Zum Gutachten von Prof. Dr. W. Lambert (Stuttgart) über die Vorschläge zu unterirdischen Schnellstrassenbahnen in Zürich

Zeitschrift: **Schweizerische Bauzeitung**

Von K. Fiedler, a.Bahnningenieur der Städt. Strassenbahn Zürich

Bild 1. Netzvorschlag Pirath-Feuchtinger, durch Lambert etwas vereinfacht. Zahlen = Linienbezeichnungen

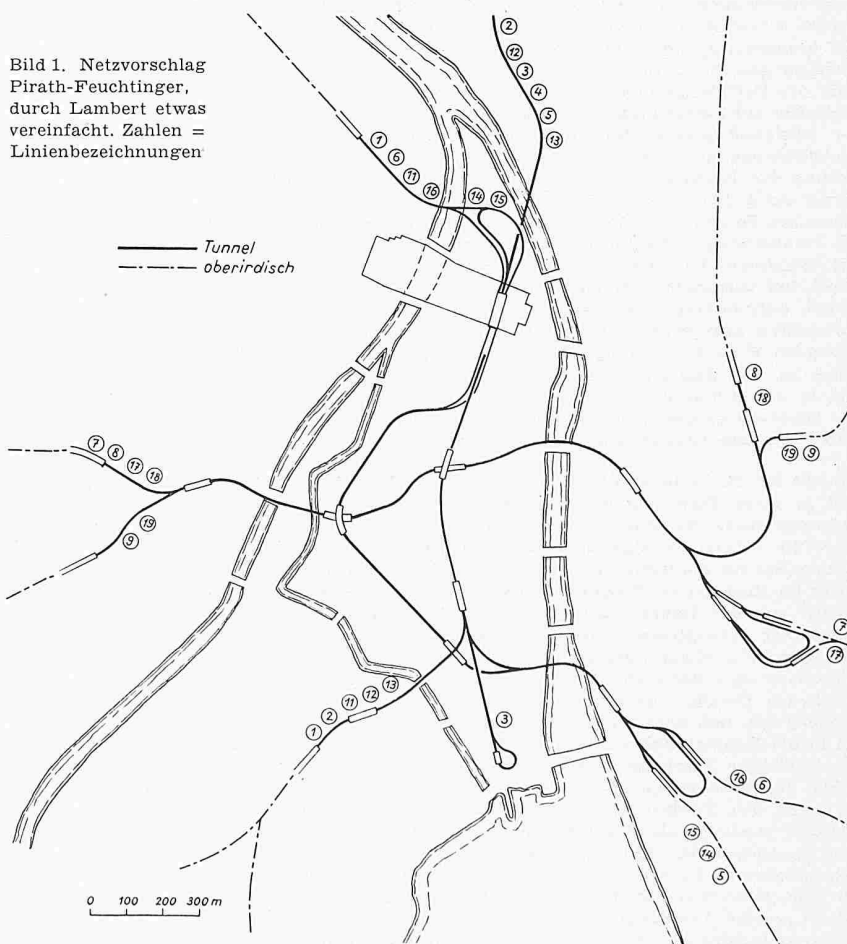
Beim Vergleichen der beiden unveränderten Netzvor schläge war sofort klar, dass das VBZ-Netz demjenigen von P/F deutlich überlegen ist, da es grundsätzlich schienengleiche Kreuzungen, die von vornherein jeden «schnellbahnartigen» Betrieb ausschliessen, vermeidet. P/F nehmen solche aber häufig hin, vermutlich, um den besonders tiefen Lagen auszuweichen. Der Gutachter hat auch bei P/F durchgehend Ueberwerfungen eingeführt und bei beiden Netzen höchstens 6 Linien je Spur zugelassen (P/F nahm 8 nach Oerlikon an) und liess den viergleisigen Ausbau der VBZ zwischen Sihlporte und deren Nachbarstationen ausser acht. Unter diesen Voraussetzungen kommt er zum Schluss, dass hinsichtlich reiner Fahrzeit (mit Stauzuschlägen in den Stationen und zur Berücksichtigung der Störungen vom Oberflächenverkehr) das Netz P/F günstiger sei als das der VBZ. Zur Hauptsache sind daran die von der VBZ vorgesehenen Verzweigungen mit ver langsamer Fahrt und höheren Stauzuschlägen schuld, die aber die bisherigen günstigen Linienführungen und die Verminderung des Umsteigens ermöglichen. Die betrieblichen Vorteile lassen sich zahlenmässig nicht erfassen, sind aber kostenmässig von Bedeutung und erleichtern den oft vorkommenden Massenverkehr nach bestimmten Orten. Das Platzangebot hält Lambert bei beiden Netzen für annähernd gleich unter Berücksichtigung der vorgesehenen ergänzenden Buslinien. Hiezu sei bemerkt, dass der grosse Stationsabstand Hauptbahnhof-Schaffhauserplatz und von dort bis Allenmoosstrasse eine sehr stark benützte Buslinie erheischt, die die Strassen des Stadtkerns höchst unerwünscht belasten würde.

Ein Punkt verlangt noch einen besondern Hinweis. P/F sehen zwei Linien — Lambert unterdrückt eine — durch die Bahnhofstrasse bis zum Bürkliplatz mit Wendeschleife dort vor, während dieser Ast im VBZ-Netz fehlt und die wichtige Schiffsstation nur über Bellevue und mit der als Ersatz für die Linie 9 geplanten Buslinie erreichbar wäre. Der Grund dafür liegt in der Erklärung des Tiefbauamtes, dass eine Unterfahung der Limmat in der Nähe der Quaibrücke wegen des besonders schlechten Baugrundes unmöglich sei. Nur deshalb liessen die VBZ die einzig vernünftige Tunnel führung Bahnhofstrasse — Bürkliplatz — Bellevue — Rämistrasse — Oberstrass bzw. Fluntern fallen. Diese ist aber für den guten Anschluss der Oststadt so wichtig, dass Bauschwierigkeiten nicht ausschlaggebend sein dürfen. Wenn schon ein Tunnelnetz von 12 km Länge in Erwägung gezogen wird, spielen die Mehrkosten für eine besonders schwierige Flussunterfahung keine Rolle mehr. Anderwärts ist man solcher Hindernisse auch Herr geworden.

Bild 2. Netzvorschlag
VBZ 4a. Zahlen und
Buchstaben = Linien-
bezeichnungen

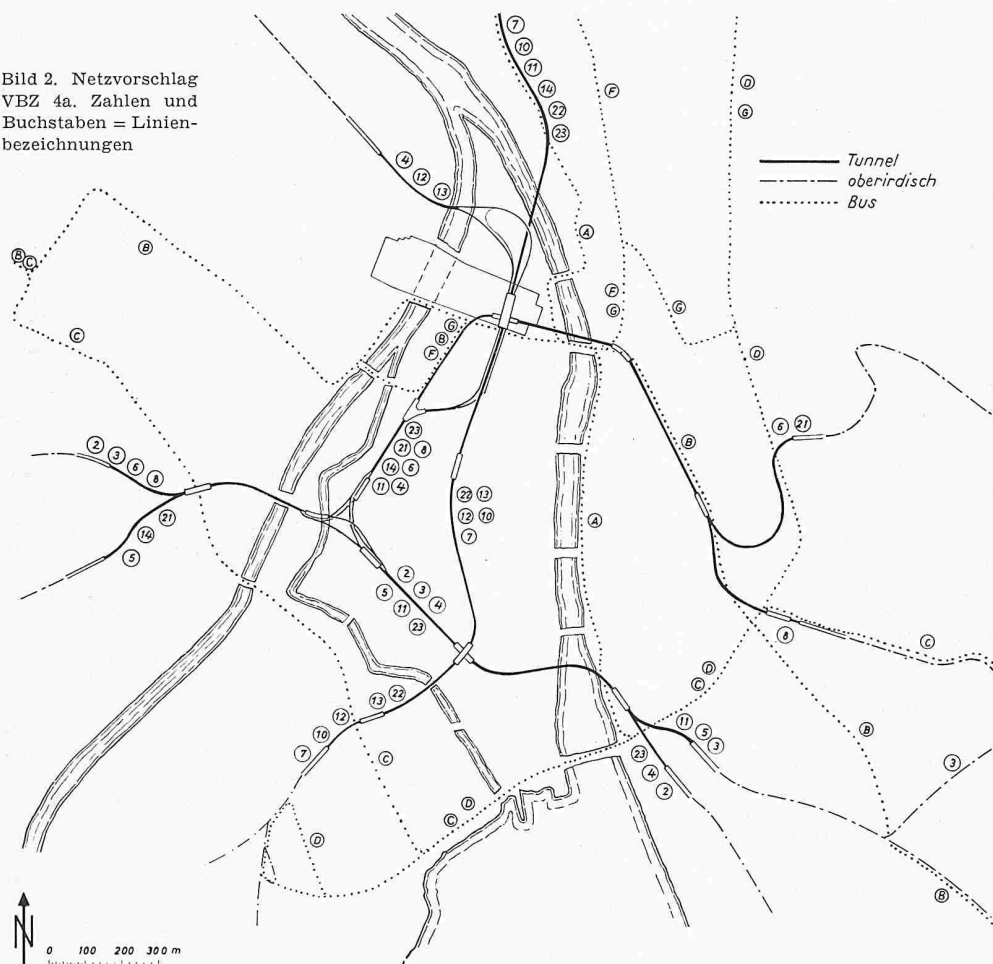
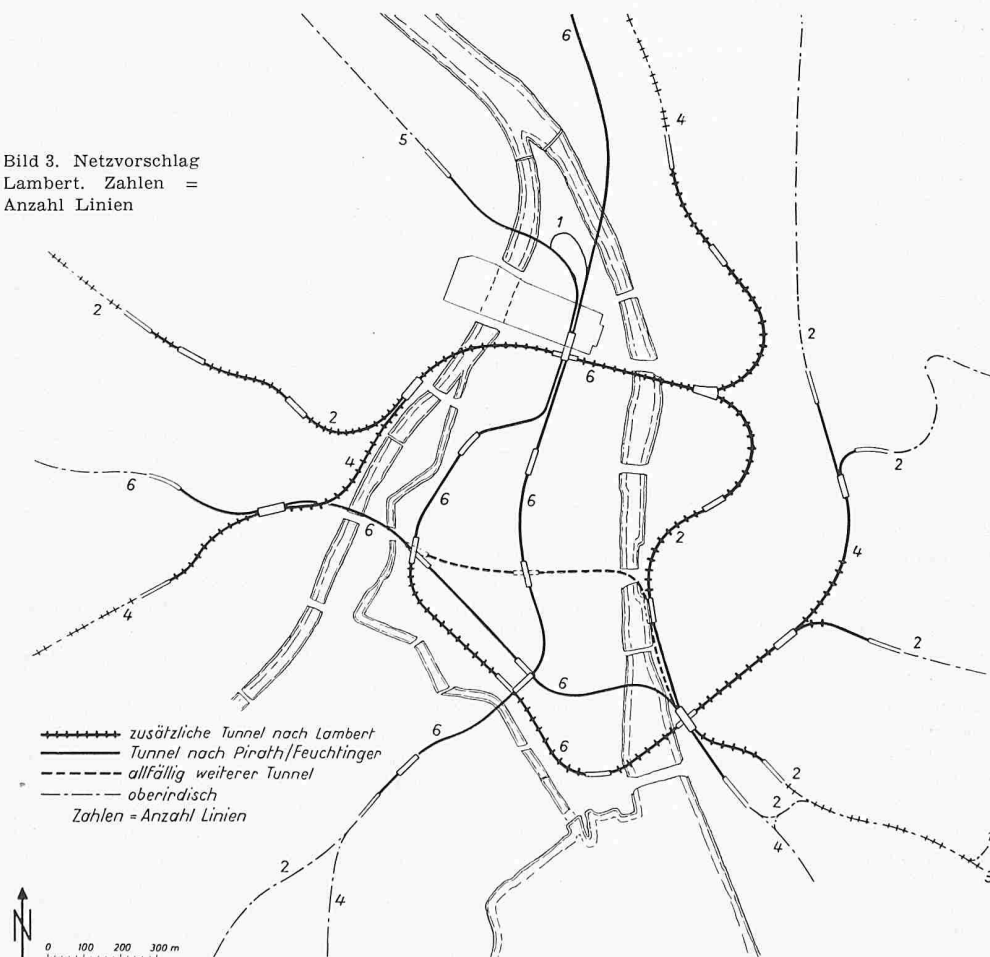
7. Während der 20 Minuten dauernden Mittagsspitze werden ab Innenstadt ohne Buslinien bei P/F 32 000, bei VBZ 29 000 Plätze angeboten.
8. Ein schnellbahnartiger Betrieb ist nur bei einem Minimum an Streckenverflechtungen durchführbar. Die Ver-maschungen der VBZ in der westlichen Innenstadt können nicht als zukunfts-sichere Lösung angesehen werden. Die doppelte Trennungsstation Hauptbahnhof sollte für flüssigen Betrieb in einen Berührungsbahnhof ohne Zugübergang umgewandelt werden.
